改善箇所説明図

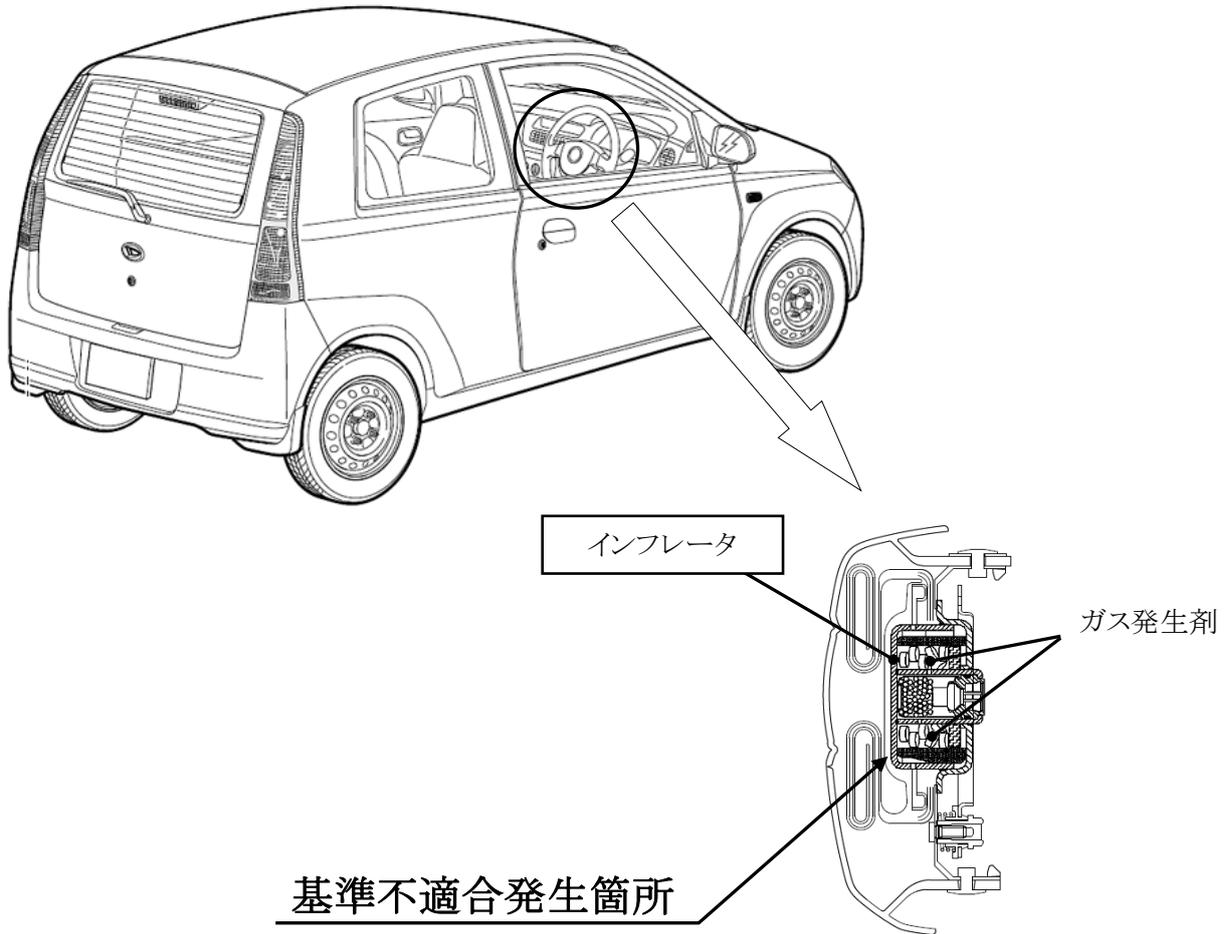
運転者席用エアバッグのインフレーター(膨張装置)において、市場回収品を調査した結果、インフレーター容器に気密不良のものがあることを確認した。そのため、長期間使用する過程で大気中の水分がインフレーター内部に浸入し、ガス発生剤が吸湿してエアバッグ展開時に正常に展開しないおそれがある。

全車両、予防的措置としてインフレーターを新品と交換する。
なお、交換部品については全数回収して原因調査を実施する。

運転席ドアチェッカーのボデー取り付け部上側に黄色ペイントを塗布する。
